DETERMINAZIONE DEL DIRIGENTE SERVIZIO VIA/VINCA 30 settembre 2024, n. 505

[ID VIP 10728] - Parco eolico, costituito da 14 aerogeneratori di potenza unitaria paria a 7,2 MW, per una potenza complessiva di 100,8 MW, ubicati in area agricola nei territori comunali di Taranto (TA), Lizzano (TA) e Pulsano (TA), incluse le opere di connessione alla RTN e un sistema di accumulo di 30 MW, che interessano anche i Comuni di Torricella (TA), Carosino (TA), Monteparano (TA), Fragagnano (TA) e Sava (TA).

Proponente: SANTA CHIARA ENERGIA S.R.L.

Relazione tecnica a supporto dell'istruttoria sul progetto
ID_VIP 10728

Figura 2: area buffer 3000 m (da elaborato di progetto)

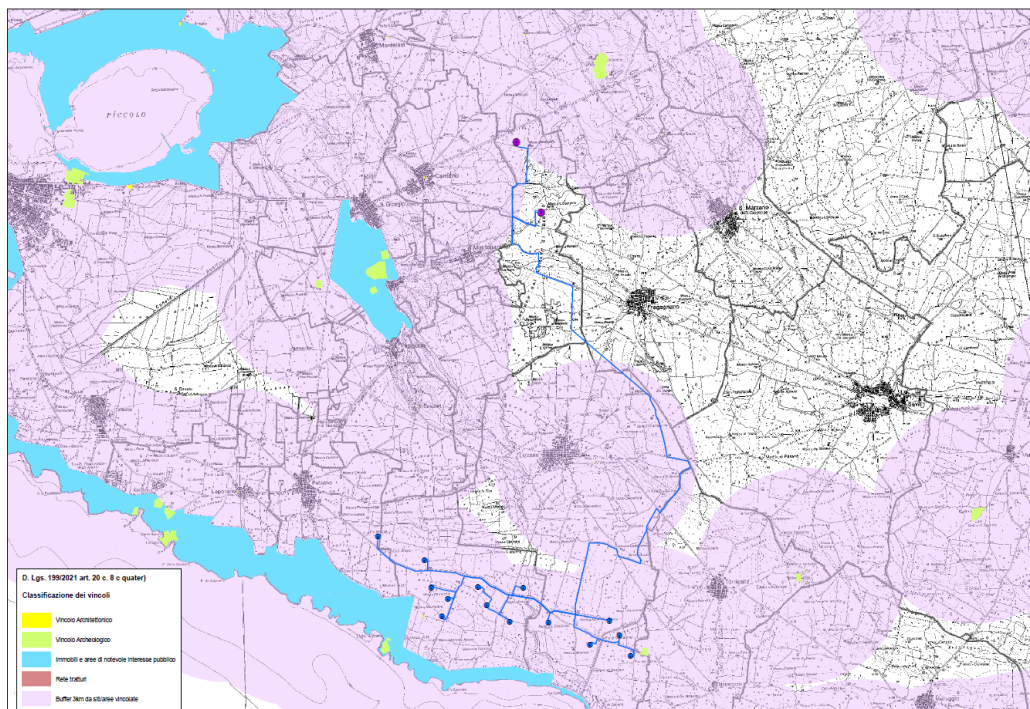
- [Lett. c ter\)](#) – Il progetto non riguarda la realizzazione di un impianto fotovoltaico né di un impianto a biomassa;
- [Lett. c quater\)](#) - L’area di progetto **è ricompresa** nella fascia di rispetto dei beni sottoposti a tutela ai sensi dell’art.136 e del D.lgs. n. 152/2006 (3000 m per impianti eolici – vedasi anche elaborato di progetto ES.9.2 – fig.1).

Figura 4: gittata massima in caso di rottura e ricettori (elaborato progettuale)

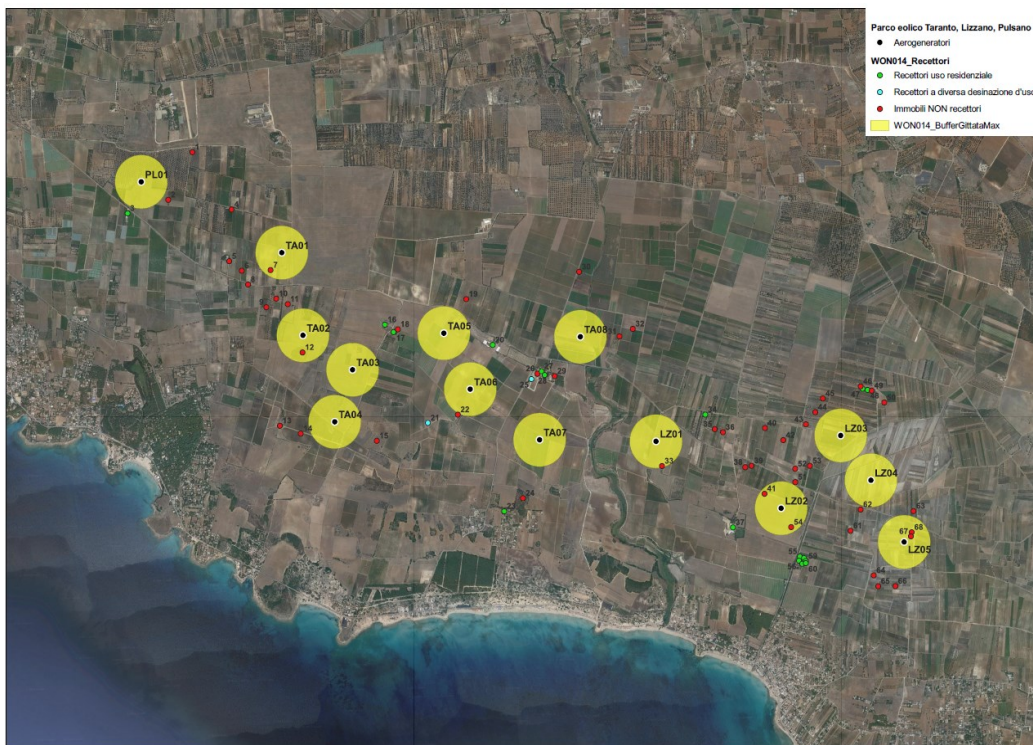
la distanza di ogni turbina eolica da una strada provinciale o nazionale debba essere superiore all'altezza massima dell'elica comprensiva del rotore e comunque non inferiore a 150 m dalla base della torre.

Dunque, gli aerogeneratori devono rispettare la distanza minima di **236 m** (175m + 86m) dalle strade provinciali, regionali e nazionali.

Nell'elaborato viene calcolata una gittata massimo pari a m 259 dall'asse della torre. Non vengono indicate le distanze rispetto alla viabilità circostante, mentre viene prodotta una cartografia della gittata massima rispetto ai ricettori (abitazioni).
